鋼浪板剪力釘之尺寸限制

【 2007-10-02 / 技術委員會】

圖一 含加勁肋鋼浪板上剪力釘之弱位與強位

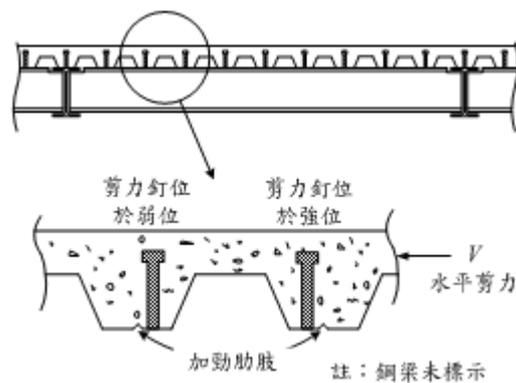
鋼結構設計規範第 9.4.5 節(冷軋鋼浪板第 1 條基本要求(2)款中規定：「混凝土版須以銲接於鋼梁上之剪力釘與鋼梁連接時，剪力釘之直徑應小於或等於 19mm……」。請問剪力釘之直徑為何限制應小於或等於 19mm？

當鋼浪板之肋條底部範圍內設置有加勁肋突(reinforcing rib)(如圖一所示)時，剪力釘一般不設置在加勁肋突位置，而設置在加勁肋突的旁邊，此時依剪力方向的不同，剪力釘固定的位置可分為弱位與強位。剪力釘固定於弱位會產生過早的破壞，而降低安全性。因此，當剪力釘的強位可以預知時，可以協調施工者將剪力釘固定在強位，否則剪力釘應隔根換置於「強位」與「弱位」。
